**A14 Bologna-Bari-Taranto**  
**Tratto Bologna Borgo Panigale-Bologna San Lazzaro**  
**Potenziamento in sede del sistema autostradale e Tangenziale di Bologna**

**Documentazione relativa alle**  
**Verifiche di ottemperanza alle Condizioni Ambientali**  
**riguardanti le mitigazioni acustiche in fase di esercizio**

- **DECVIA 133/2018: condizioni A7.1 (ricomprende C22) - A7.2 (ricomprende C24 – C25 – C32) - A7.3 (ricomprende C26) - A7.4 (ricomprende C27)**
- **Provvedimento di esclusione dalla VIA - Viadotti Reno e Savena n. 173 del 03.06.2021: condizioni VIAD 9.2**

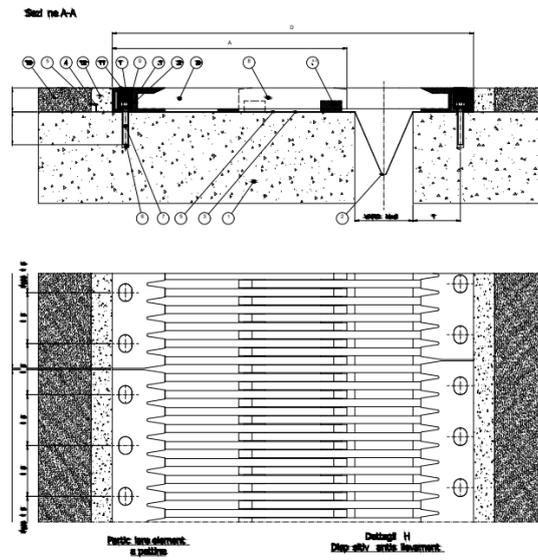
Rif. Dec VIA 133/2018	
Testo prescrizione	<b>PRESCRIZIONE A7.3:</b> <i>Utilizzare le migliori tecnologie presenti sul mercato per contenere l'impatto acustico dei giunti;</i>
Rif. Prescrizioni successive correlate	
Testo osservazioni	<i>Nessuna prescrizione.</i>
<b>Risoluzione nel Progetto Esecutivo</b>	
<p>In considerazione della presenza di ricettori tipici dell'ambiente urbano, sono stati scelti giunti acusticamente basso emissivi con le migliori tecnologie presenti sul mercato, compatibilmente con le altre prestazioni tecniche richieste e con la fattibilità degli interventi.</p> <p>In particolare, con riferimento alle opere Nuovo Ponte Savena e 63T Viadotto Reno sono stati utilizzati giunti di tipo modulare con sistemi di insonorizzazione. Si riportano a seguire gli estratti dei tipologici sopra citati; per dettagli si rimanda all'elaborato 111465-0001-PE-OPM-00000-00000-D-STR5001-0.</p>	
Tipologico A:

<p>Infine, per le situazioni in cui non sono stati adottati i tipologici di cui sopra, si è ricorso ad un giunto a lamelle longitudinali in acciaio cortengomma (Tipologico C), che in questi anni è stato utilizzato per sostituire i giunti presenti su viadotti della Variante di Valico caratterizzati da impatti acustici importanti ottenendo significative riduzioni delle emissioni rumorose.</p>

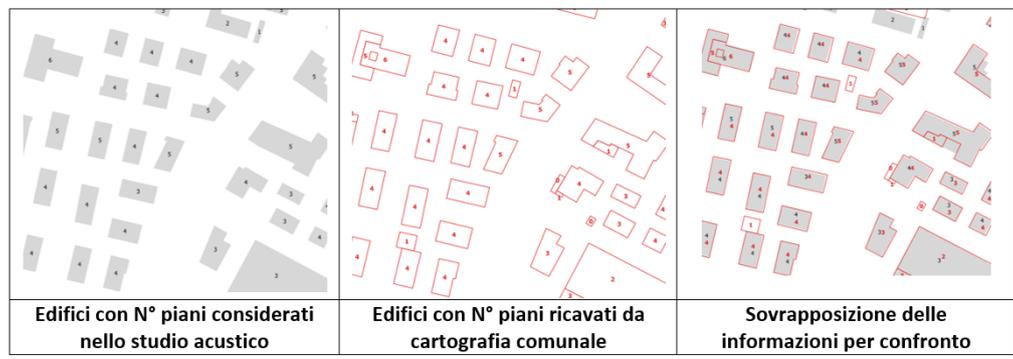
<b>Testo prescrizione</b>	<u><b>PRESCRIZIONE B199:</b></u> <i>Fase di esercizio:</i> <b>ALLEGATO 8 – “Nell’aggiornamento dello studio acustico è pertanto necessario procedere ad una nuova verifica sul corretto numero di piani, che deve essere condotta prendendo a riferimento la copertura GIS dell’Amministrazione comunale.”</b>
---------------------------	--

La verifica del numero di piani è stata effettuata a partire dalla documentazione fornita dal Comune di Bologna ovvero lo shape file degli edifici, con le relative altezze, localizzati all'interno di un buffer di 600 m dal sistema autostrada/tangenziale.

Il dato altezza edificio (ALT\_UV) è stato utilizzato per il ricalcolo del numero di piani (in tal senso è stata considerata un'altezza interpiano di 3 metri in analogia al criterio utilizzato nello studio acustico). Il risultato ottenuto è stato successivamente confrontato con il numero di piani esaminati nello studio acustico, con l'ausilio di software GIS.

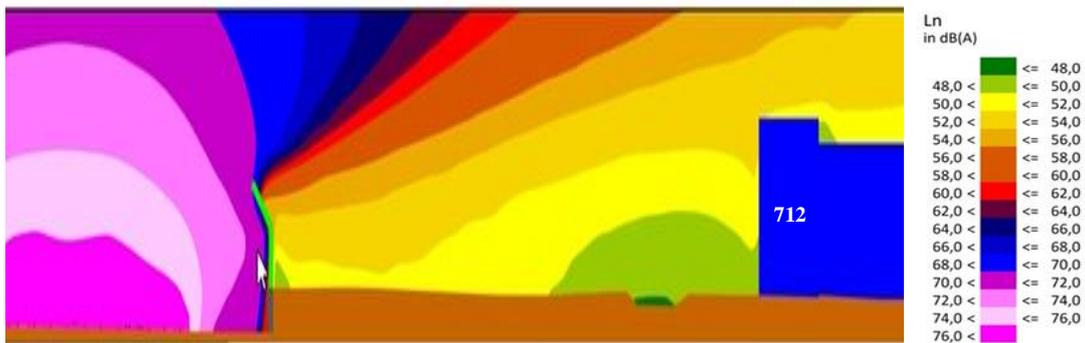
<b>Rif. Prescrizione B200– CdS 18/1/22</b>	
<b>Testo prescrizione</b>	<u>PRESCRIZIONE B200:</u> <i>Fase di esercizio:</i> <i>ALLEGATO 8 – “Non è stata invece fornita una puntuale descrizione delle motivazioni tecniche che hanno impedito la progettazione di barriere acustiche più performanti nei casi in cui permanevano ricettori al di fuori dei limiti, pertanto parte della prescrizione C32 non è stata ottemperata.</i>
<b>Rif. Prescrizioni successive correlate</b>	
<b>Testo osservazioni</b>	<i>Nessuna prescrizione.</i>
<b>Risoluzione nel Progetto Esecutivo</b>	
<p>Per quanto concerne le richieste di ulteriore potenziamento si evidenzia che nelle precedenti fasi approvative è stata eseguita una puntuale verifica in termini di efficacia della mitigazione e di fattibilità delle soluzioni con particolare riferimento agli edifici segnalati come critici o quelli sensibili o, ancora quelli che presentavano esuberanti più importanti dei valori di riferimento. La verifica ha confermato le previsioni di progetto in quanto, a fronte di soluzioni di complessa realizzabilità, non si sarebbero determinati apprezzabili vantaggi acustici.</p> <p>Si conferma di avere provveduto nelle varie fasi approvative a potenziare le barriere al fine di garantire la massimizzazione della protezione per tutti i ricettori prossimi all'infrastruttura stradale e quindi esposti a valori di pressione acustica maggiori.</p> <p>Si riporta a seguire una descrizione puntuale delle ulteriori analisi effettuate sugli esuberanti residui per tutti i ricettori non precedentemente considerati. Le valutazioni sono riferite in particolare alle seguenti categorie omogenee di edifici:</p> <p><b>a) Edifici particolarmente alti, ubicati a tergo di barriere acustiche di notevole dimensione e già oggetto di richieste di potenziamenti.</b></p> <p>Con riferimento a questa tipologia di esuberanti residui si evidenzia che gli edifici che ricadono in questa categoria sono quelli localizzati nei due ambiti di seguito riportati:</p> <ul style="list-style-type: none"><li>- San Donnino – codici edifici n°: 712, 714, 721, 753, 754, 2021, 2024 e 2025;</li><li>- Masserenti – codici edifici n°: 871, 940, 944, 951, 973, 975, 979, 981, 1081 e 1082.</li></ul> <p>Entrambi questi ambiti sono protetti dalle mitigazioni acustiche di maggiore dimensione presenti sul tratto ed in particolare:</p> <ul style="list-style-type: none"><li>- San Donnino risulta protetta dalla galleria artificiale e da barriere acustiche di 6,5 m con sbraccio ubicate in sommità a muri;</li><li>- l'ambito di Masserenti, per il quale si è proceduto a massimizzare nelle diverse fasi approvative le mitigazioni ivi presenti, è mitigato da barriere con altezza compresa tra 6,5 e 8 metri con sbraccio di 5,5 oltre che dalla semi-galleria di Croce del Biacco.</li></ul> <p>Con riferimento all'eventuale ulteriore potenziamento delle barriere al fine di mitigare i piani più alti, si evidenzia che si è provveduto a verificare che anche adottando la barriera della massima altezza presente (8+5,5), nei tratti già non coperti da tale barriera, non si riesce comunque a garantire il rispetto dei limiti esterni per questi ricettori, evidenziando una minima efficacia.</p> <p>A riprova di ciò, si riporta di seguito la mappa in sezione verticale di un eventuale ulteriore potenziamento della FOA070 di San Donnino (8 m e 5,5 metri di sbraccio) a protezione dell'edificio 712 dalla quale è visibile che l'ultimo piano del fabbricato continua a permanere</p>

fuori limite essendo quest'ultimo ridotto per effetto della concorsualità e pari a 52 dBA notturni.

Per l'abitato di Masserenti si riporta, in modo analogo a quanto effettuato sopra, la mappa in sezione verticale di un eventuale ulteriore potenziamento della FOA072 (8 m e 5,5 metri di sbraccio) a protezione dell'edificio 871 (24 piani) dalla quale si rileva che i piani intermedi ed alti del fabbricato continuano a permanere fuori limite essendo quest'ultimo ridotto per effetto della concorsualità e pari a 52 dBA notturni. Ad ulteriore riprova della limitata efficacia di un ulteriore potenziamento, si rileva come l'ipotesi considerata non comporti alcun miglioramento anche per il ricevitore 892 (limite 58,8 dBA), peraltro già rispettoso dei limiti vigenti.
